VYSVĚTLENÍ ZADÁVACÍ DOKUMENTACE Č. 12

Název veřejné zakázky:	Domov pro seniory Litomyšl
Identifikační údaje o zadavateli	
Název:	Město Litomyšl
Sídlo:	Bří Šťastných 1000, 570 20 Litomyšl
IČO:	002 76 944
Veřejná zakázka podle předmětu:	Veřejná zakázka na stavební práce
Forma zadávacího řízení:	Otevřené řízení
Limit veřejné zakázky:	Nadlimitní

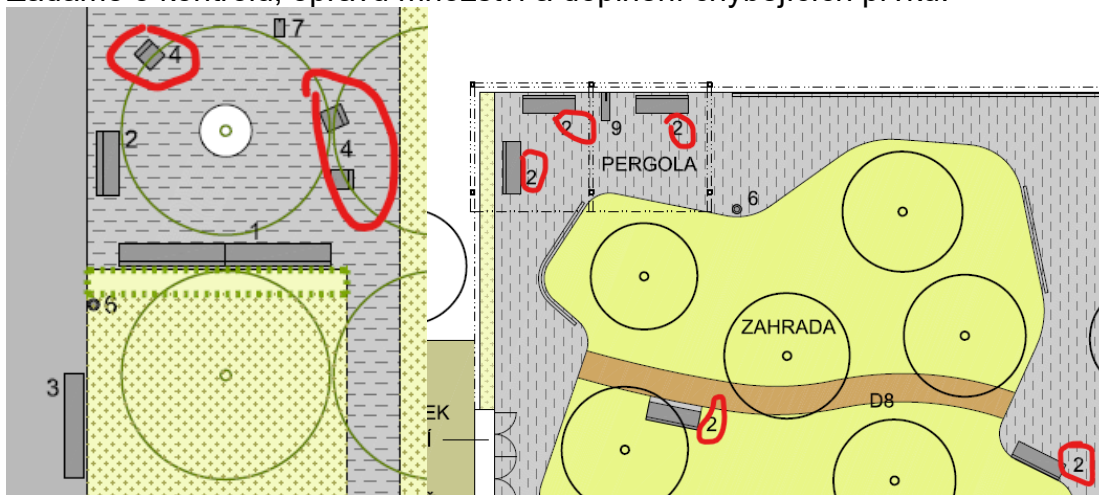
Součástí dodatečných informací č. 8 byl i aktuální soupis prací, kam byl doplněn mobiliář. Dle našeho názoru je tam ale špatně uvedeno množství jednotlivých prvků. Ze situace lze jednoduše spočítat, že je jednotlivých prvků více. Navíc ve VV chybí některé prvky úplně. Žádáme o kontrolu, opravu množství a doplnění chybějících prvků.

Opraveno v soupisu prací (opraven počet křesílek na 3ks, doplněna lavice bez opěradla 1ks, lavice s opěradlem 6ks a dvojité lavice 1ks).

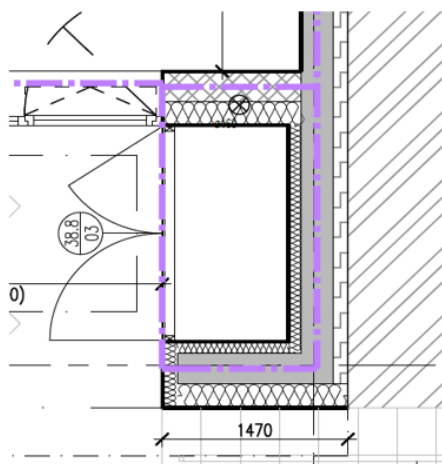
V PD v 1.NP je tento prvek (viz. obr. níže) označen jako 38.8/03 – Šatní skříňky, místnost 1.10, 1.12, 1.44. Je zřejmé, že je zde chybné označení a tento prvek chybí v tabulce výrobků. Žádáme o opravu a doplnění.

Ve výkresu je chybné označení. Správně je kód výrobku **31.8/03**, který ale ve výkazu nechybí.
